## **Zaktualizowane zawiadomienie dotyczące bezpieczeństwa**

Systemy MR Philips z elastografią MR (MRE)

Możliwość wystąpienia niedokładnych (niższych) pomiarów sztywności wątroby

25-maja-2026

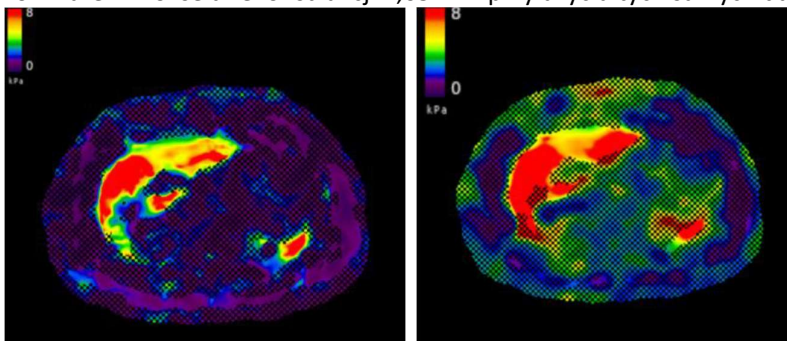
Firma Philips dowiedziała się za pośrednictwem firmy Resoundant, producenta oprogramowania MRE, o problemie dotyczącym pomiarów sztywności MRE w przypadku zastosowania określonego zakresu parametrów rekonstrukcji obrazu w połączeniu z algorytmem Resoundant. W szczególności ustawienia rozmiaru woksela rekonstrukcji w domyślnym protokole skanowania MRE są zbyt małe, co może potencjalnie prowadzić do niedokładnych pomiarów sztywności wątroby (niższe wartości). Zob. rysunek 1.
